ADENDO AO PARECER ÚNICO Nº 489/2012 (SIAM)

INDEXADO AO PROCESSO: Licenciamento Ambiental	PA COPAM: 08761/2012/004/2012.	SITUAÇÃO: Sugestão pelo Deferimento.
FASE DO LICENCIAMENTO: Licença de Operação (LO)	VALIDADE DA LICENÇA: Equivalente à LO nº 015/2013.

EMPREENDEDOR: MBR - Minerações Brasileiras Reunidas S.A.	CNPJ: 33.417.445/0026-89.	
EMPREENDIMENTO: Ampliação da Cava de Exaustão da Mina de Abóboras.	CNPJ: 33.417.445/0040-37.	
MUNICÍPIO: Nova Lima.	ZONA: Rural.	
COORDENADAS GEOGRÁFICA (DATUM): SAD 69	LAT/Y 20º 09' 22,5" S. LONG/X 43º 52' 50" O.	
LOCALIZADO EM UNIDADE DE CONSERVAÇÃO: <input type="checkbox"/> INTEGRAL <input type="checkbox"/> ZONA DE AMORTECIMENTO <input checked="" type="checkbox"/> USO SUSTENTÁVEL <input type="checkbox"/> NÃO		
NOME: Apa Sul RMBH.		
BACIA FEDERAL: Rio São Francisco.	BACIA ESTADUAL: Rio das Velhas.	
UPGRH: SF5 – Região da Bacia do Rio das Velhas.	SUB-BACIA: Córrego Marinhos.	
CÓDIGO: A-02-03-8 A-05-04-5	ATIVIDADE OBJETO DO LICENCIAMENTO (DN COPAM 74/04): Lavra a céu aberto sem tratamento ou com tratamento a seco – Minério de Ferro. Pilhas de rejeito / estéril.	CLASSE 5 6
RESPONSÁVEL TÉCNICO PELOS ESTUDOS APRESENTADOS: Fernando José Gallo Frigo.

Figura 02: ADA da Mina de Abóboras e proposta de adequação das áreas de entorno das cavidades Abob-09 e Abob-10 (em vermelho).
Fonte: Informações complementares protocoladas pelo empreendedor.

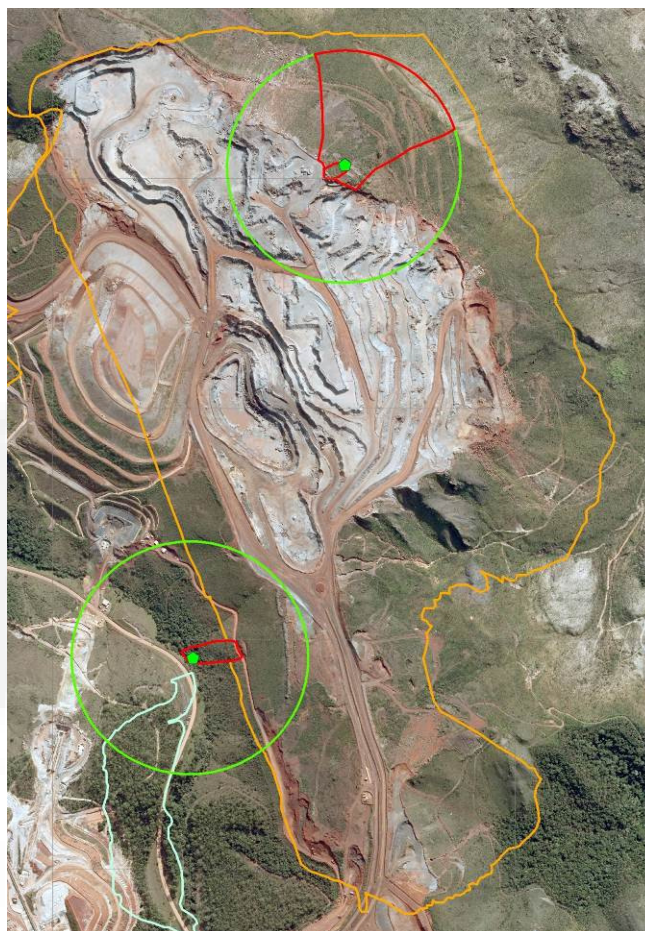
As análises indicam que as bacias de contribuição hídrica das duas cavidades, definidas com base na área de contribuição pluvial e na condição de infiltração na litologia existente, são menores que as áreas de influência da integridade física, que estabeleceu a necessidade de maior distanciamento entre as atividades de lavra e as cavidades, conforme condições operacionais específicas identificadas. A Figura 02 apresenta o mapa da ADA licenciada com a indicação em vermelho das propostas do empreendedor para as áreas de influência das cavidades Abob-09, a norte e inserida na ADA, e Abob-10, a sudoeste e fora da ADA.

O perímetro de adequação do entorno proposto para a cavidade Abob-09 é balizado pela linha de cumeada da ADA da cava já existente, coincidente com os limites da área indicada pelos estudos como necessária para a manutenção da integridade física da cavidade, e extrapola a área de contribuição hídrica abrangendo a porção jusante da vertente, correspondente a uma área ainda não impactada de 58.545 m². O perímetro de adequação do entorno proposto para a cavidade Abob-10 é balizado pelos limites da área de contribuição hídrica, com a ressalva de que o aporte de sedimentos que compõe a dinâmica evolutiva da cavidade fica garantido pela própria existência da APP, à montante. O empreendedor se propôs a realizar o enriquecimento florístico nesta APP, sendo de alvo de condicionante neste adendo tal enriquecimento com espécies nativas.

A equipe técnica da Supram CM corrobora com as áreas de influência sugeridas para as cavidades Abob-09 e Abob-10, por entender que os parâmetros utilizados para as caracterizações atendem às necessidades de proteção da cavidade, até de forma conservadora, no caso da primeira, permitindo a conectividade espacial com o restante da paisagem. É responsabilidade do empreendedor não interferir na área de influência definida e demarcada pelos polígonos representativos das áreas de proteção das cavidades apresentados nos estudos espeleológicos.

Item	Descrição da Condicionante	Prazo*
1.	Operar o empreendimento obedecendo à restrição espacial dos raios de proteção das cavidades naturais subterrâneas Abob-09 e Abob-10 definidos neste adendo ao PU.	Durante a validade da LO.

5.	Realizar o enriquecimento florístico da APP a montante da cavidade Abob-10 com espécies nativas.	A partir da concessão desta Licença.
